Samodzielny Publiczny Szpital Wojewódzki im. Papieża Jana Pawła II w Zamościu

DZP.3320.75.21

Dotyczy: wyjaśnienia, zmiany treści SWZ.

Samodzielny Publiczny Szpital Wojewódzki im. Papieża Jana Pawła II w Zamościu, ul. Aleje Jana Pawła II 10 informuje, że wpłynął wniosek o wyjaśnienie treści specyfikacji warunków zamówienia opracowanej do postępowania o udzielenie zamówienia **na dostawę sprzętu diagnostycznego dla Pracowni Hemodynamiki**. Poniżej podajemy treść pytań i wyjaśnień:

Connectors available

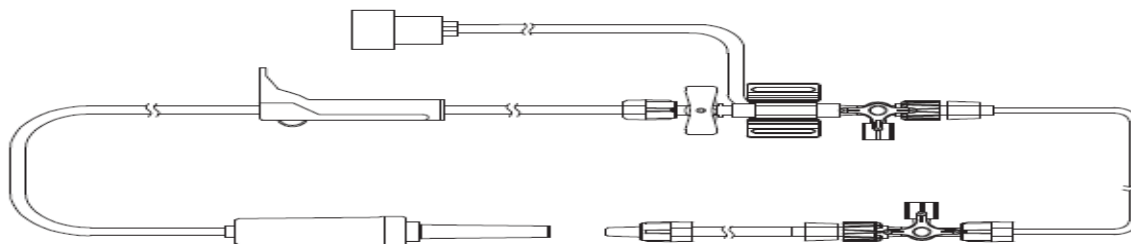
„Która końcówka łączy przetwornik z kablem monitora?”

Wyjaśnienie: Edward.
